**Avis de la mission régionale d'autorité environnementale
sur la poursuite de l'exploitation et l'extension de la
carrière du Rocheray présentées par la SAS Pierre Apprin
et compagnie sur la commune de Saint-Jean-de-
Maurienne (73)**

Avis n° 2026-ARA-AP-2116-N21774

Avis du 29 septembre 2026

Illustration 6: Principe de gestion des eaux de ruissellement. Source : étude d'impact.

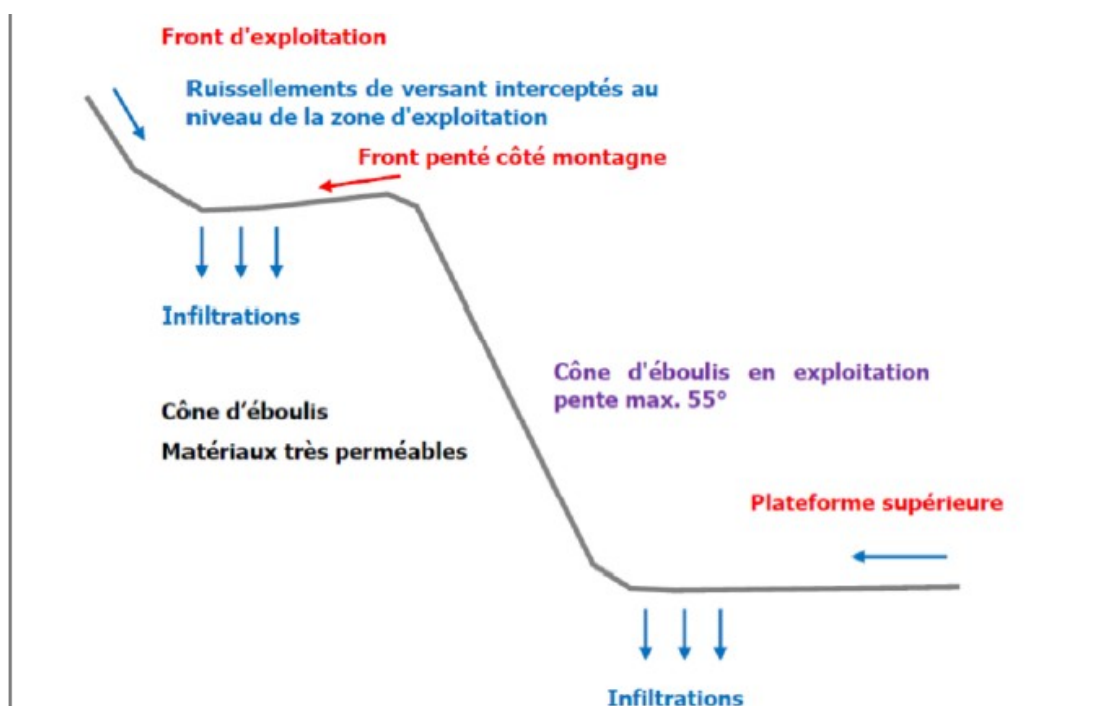
Le dossier expose que les eaux issues des installations de traitement seront collectées dans un bassin de stockage et recyclées à 97 %. A cet effet, le bassin de décantation/infiltration a été agrandi sans que son volume ne soit indiqué.

L'Autorité environnementale recommande de démontrer, par une note de dimensionnement explicite, que le dispositif de collecte, de décantation, de recyclage et d'infiltration des eaux est adapté au fonctionnement projeté, y compris en situation de pluie significative et de production maximale. Cette démonstration précisera notamment le volume utile des ouvrages, les débits pris en compte, les hypothèses hydrologiques, la gestion des boues, les performances attendues de décantation et les dispositions prévues pour éviter, y compris dans les situations de fonctionnement les plus défavorables raisonnablement prévisibles, tout rejet non maîtrisé d'eaux chargées en matières en suspension vers le milieu naturel.

Illustration 7: Principes de réaménagement final. Source : étude d'impact.

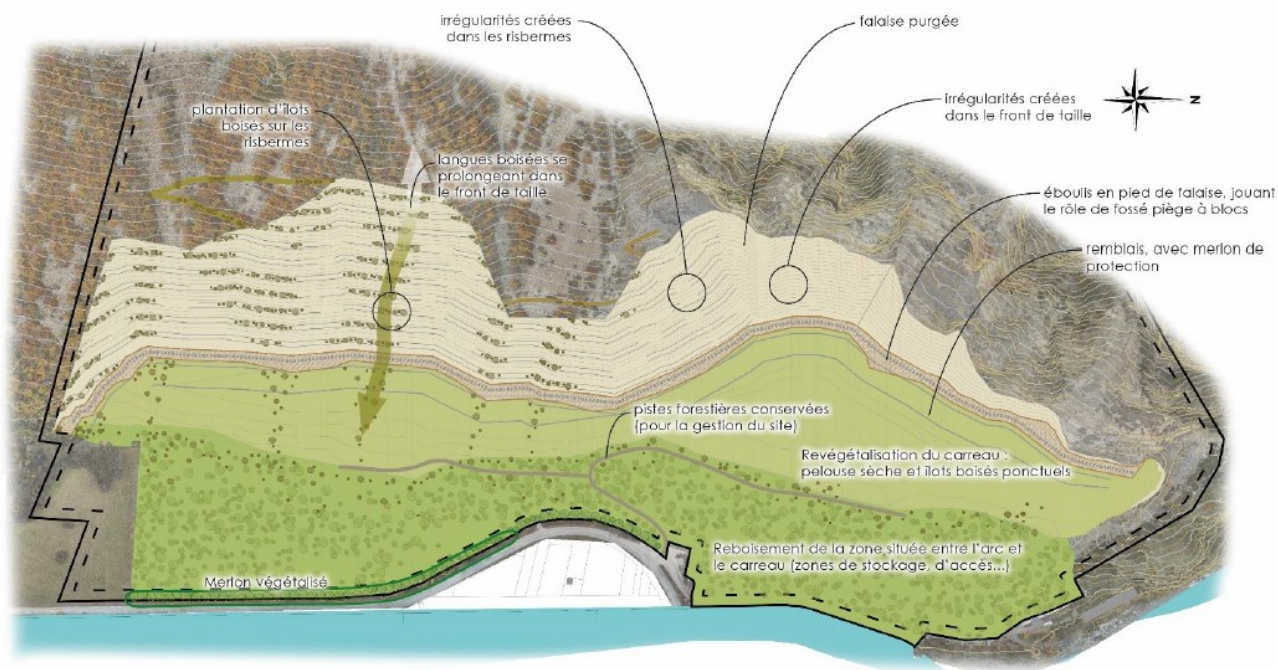
Les **mesures de réduction** consistent en l'exploitation et le réaménagement coordonnés à l'extraction, le reboisement et la revégétalisation progressifs des espaces remblayés et des risbermes du front de taille, la reconstitution d'une zone d'éboulis en pied de falaise et le traitement plus naturel des fronts de taille afin de rompre la régularité et l'effet de terrasses régulières qui

Le dossier considère : « *qu'après la remise en état et le développement de la végétation, l'équilibre des composantes du versant du Rocheray sera retrouvé, l'impact visuel de l'extension de la carrière sera amoindri, et seul le front de taille non remblayé restera relativement présent visuellement. Néanmoins, avec le temps la patine de la roche harmonisera sa teinte avec celle de la falaise naturelle attenante* ». Ce constat n'appelle pas d'observation de la part de l'Autorité environnementale.
